1.1 CONCEPTO TÉCNICO No.	**CT-7829**
1.2 ÁREA:	Subdirección de Análisis de Riesgos y Efectos de Cambio Climático
1.3 COORDINACIÓN:	Estudios y Conceptos Técnicos
1.4 REFERENCIA CRUZADA RADICADO FOPAE:	2014ER16689
1.5 RESPUESTA OFICIAL No.	**RO-74105**

2.1 SOLICITANTE:	Germán Moreno Galindo
2.2 PROYECTO:	Calle 36 I Sur No. 1 C 03
2.3 LOCALIDAD:	04. San Cristóbal
2.4 UPZ:	34. 20 de Julio
2.5 BARRIO O SECTOR CATASTRAL:	El Ángulo
2.6 DIRECCIÓN:	Calle 36 I Sur No. 1 C 03
2.7 CHIP:	AAA0008BLRU(*)
2.8 MANZANA CATASTRAL:	14
2.9 PREDIO CATASTRAL:	
2.10 ÁREA (Ha):	0.0200 (*)
2.11 FECHA DE VISITA:	Octubre 02 de 2014

Fotografía No 2. Predio objeto de visita en el cual se encontró una edificación de tres pisos.

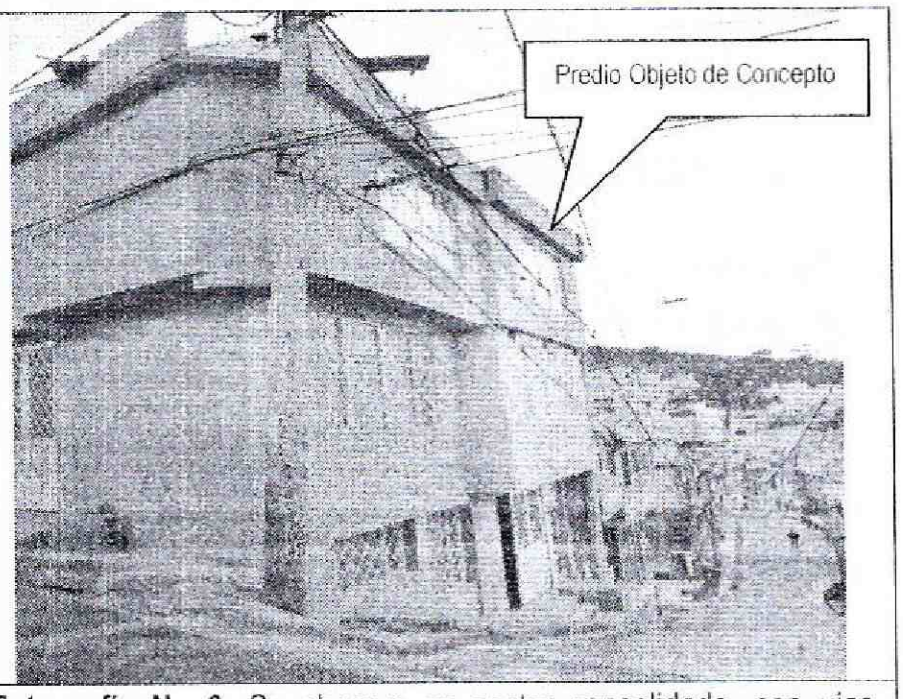
mampostería confinada y semi-confinada; teniendo en cuenta que la consideración anterior obedece a una inspección visual desde el exterior de las edificaciones, esta se considera limitada (Fotografías No 1 y 2).

En el predio no se observaron evidencias de afectación por procesos de remoción en masa de carácter local en su interior, ni de carácter general en la ladera o zonas aledañas al predio evaluado (Fotografías No 1 y 2).
